PROVINCIA DI VERONA
Area funzionale Servizi in Campo Ambientale
Servizio Valutazione Impatto Ambientale

Oggetto Procedura di verifica di assoggettabilità ai sensi dell'art. 19 del D.lgs. 152/06 e s.m.i..
Istanza pervenuta dalla ditta AMT Azienda Mobilità e Trasporti S.p.A. avente ad oggetto: *“PROGETTO DEFINITIVO – VARIANTE SISTEMA DI TRASPORTO PUBBLICO DI TIPO FILOVIARIO NELLA CITTA' DI VERONA.”*

determinazione n. 158/19 del 16/01/2019

Progetto: PROGETTO DEFINITIVO – VARIANTE SISTEMA DI TRASPORTO PUBBLICO DI TIPO FILOVIARIO NELLA CITTA' DI VERONA.

2) Adeguamento del Layout delle opere esterne del Deposito:

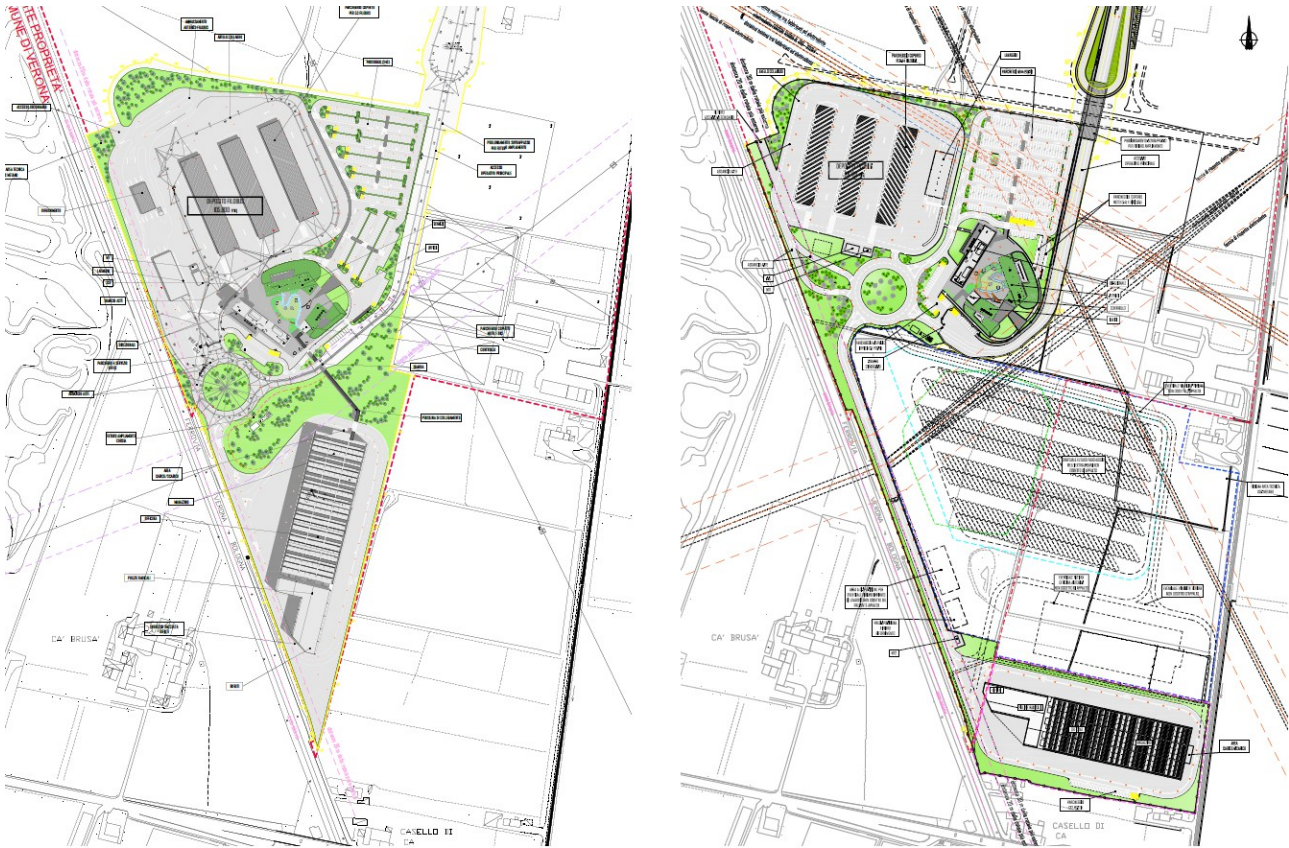
A seguito dell’impossibilità di utilizzare taluni aree presenti all’interno della proprietà della Committenza, si è reso necessario riposizionare l’edificio officina in un’area più a sud ed ottimizzare la collocazione degli spazi viabilistici e funzionali, con particolare riferimento agli edifici amministrativi, all’area di parcheggio filobus e agli spazi tecnologici.

L’adeguamento della nuova posizione dell’edificio officina è stato attuato secondo la nuova configurazione indicata dalla Stazione Appaltante, ubicandola in una nuova area a sud-est rispetto al deposito. Ciò ha determinato l’eliminazione della pensilina di copertura al percorso pedonale che unisce il complesso direzionale all’officina.

Nella variante di via Città di Nimes si è proposto di:

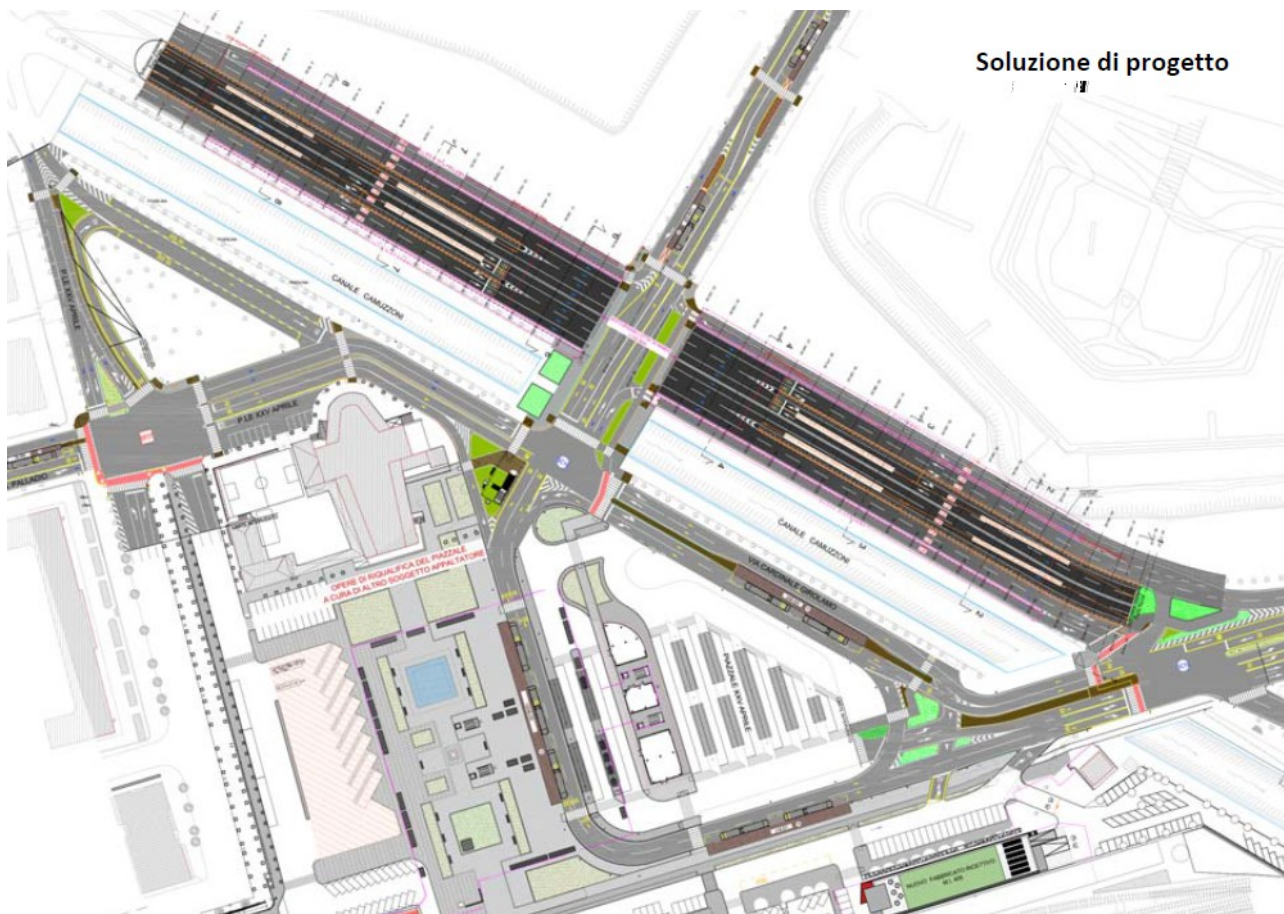
- di livellare l'intersezione;
- l'eliminazione degli impianti semaforici in superficie spostando l'attuale intersezione semaforizzata in sottopasso ed eliminando, di conseguenza, le interruzioni semaforiche per le percorrenze sull'asse via Città di Nimes – Piazzale XXV Aprile che diviene a circolazione libera per i mezzi filoviari e del trasporto pubblico. Inoltre la fase semaforica nell'interrato dell'asse Porta Palio - Porta Nuova presenta una fase semaforica in meno rispetto all'attuale, favorendo una fluidificazione lungo l'asse principale e un minor accodamento, che invece nella situazione attuale e nelle ore di punta può generare situazioni di criticità con blocchi della circolazione.

- raddoppio della corsia di uscita in direzione Fiera e Verona Sud, e di quella in uscita in direzione bretella Nord e/o Porta Palio;
- adeguamento strutturale delle opere del sottopasso, che consiste nella realizzazione di due file di diaframmi integrativi necessari per la realizzazione delle rampe di ingresso a due corsie al sottopasso (da P. Nuova e da P. Palio);

5) Spostamento SSE06 - Sottostazione:

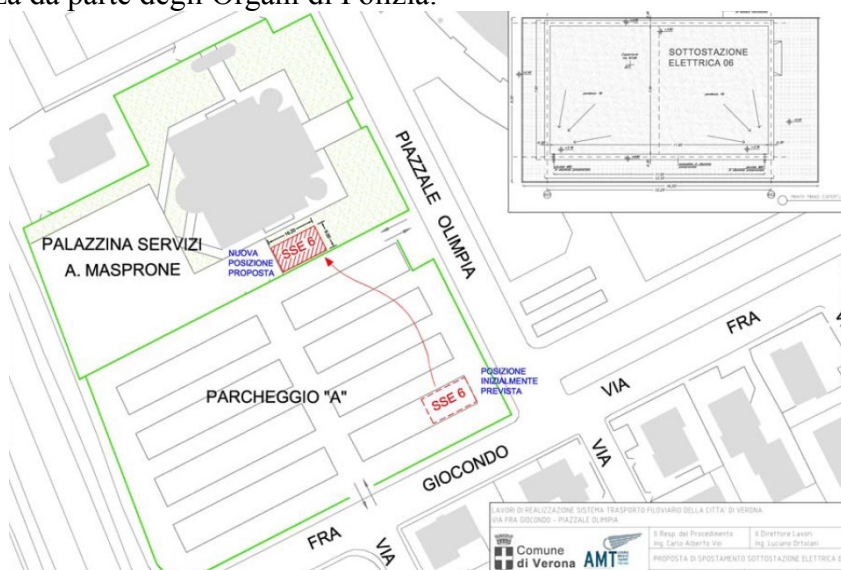
La sottostazione fuori terra “SS06”, originariamente ubicata parcheggio “A” di Via fra Giocondo è stata spostata, come indicato in figura, presso la Palazzina Servizi A. Masprone, come richiesto dalla Stazione Appaltante per motivi di sicurezza al fine di salvaguardare l’attività di videosorveglianza da parte degli Organi di Polizia.

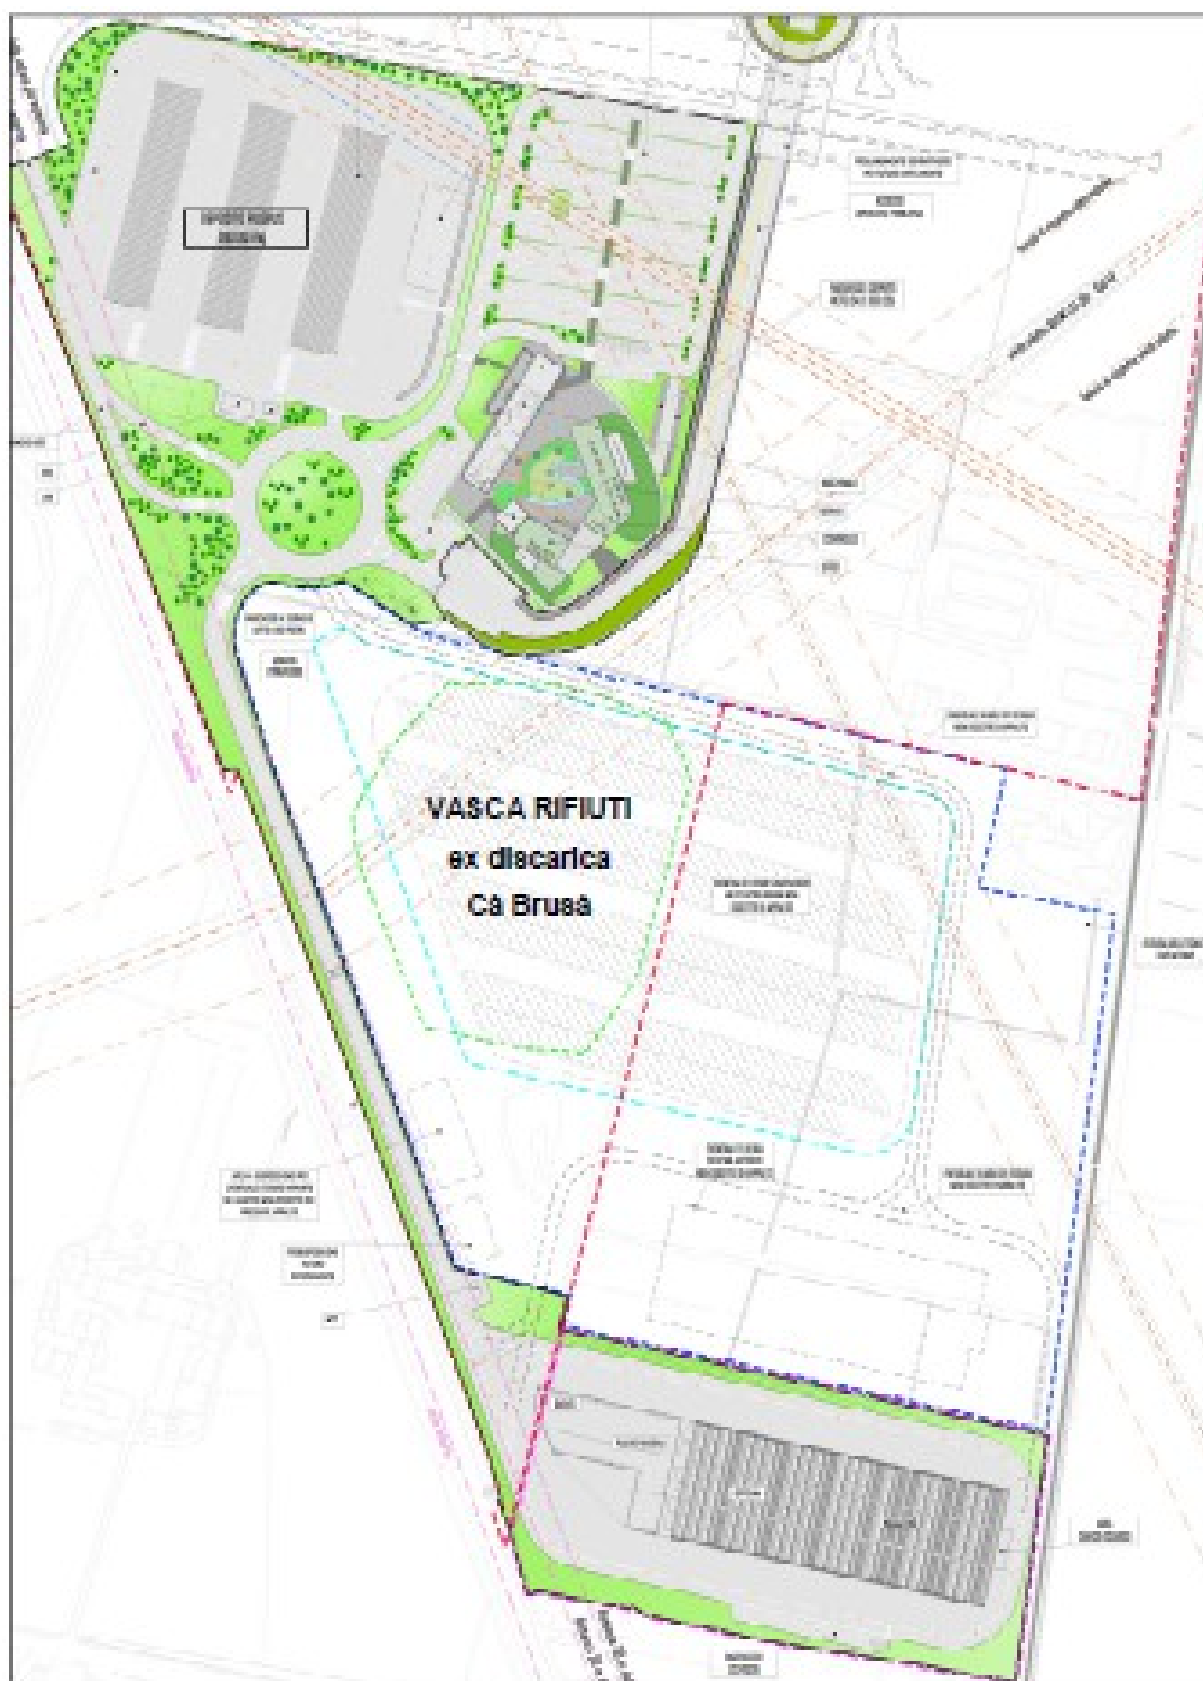
- d) Venga integrata la documentazione presentata con una planimetria indicante la viabilità alternativa utilizzabile nella fase di cantiere della variante infrastrutturale di Via Città di Nimes, che come indicato nel cronoprogramma, avrà una durata di circa 2 anni. In particolare dovranno essere indicate le deviazioni viabilistiche utilizzabili sia dai mezzi privati che dal TPL con indicazione per quest'ultimo della deviazione delle linee urbane ed extraurbane.**

d) Venga integrata la documentazione presentata con una planimetria indicante la viabilità alternativa utilizzabile nella fase di cantiere della variante infrastrutturale di Via Città di Nimes, che come indicato nel cronoprogramma, avrà una durata di circa 2 anni. In particolare dovranno essere indicate le deviazioni viabilistiche utilizzabili sia dai mezzi privati che dal TPL con indicazione per quest'ultimo della deviazione delle linee urbane ed extraurbane.

Dall'analisi della documentazione integrativa si rileva la presenza della planimetria richiesta al fine di individuare la viabilità alternativa nella fase di cantiere della variante infrastrutturale di Via Città di Nimes. Sono stati individuati 7 collegamenti principali per i quali sono stati proposti almeno due alternative rispetto l'attuale configurazione si prende atto di quanto proposto:
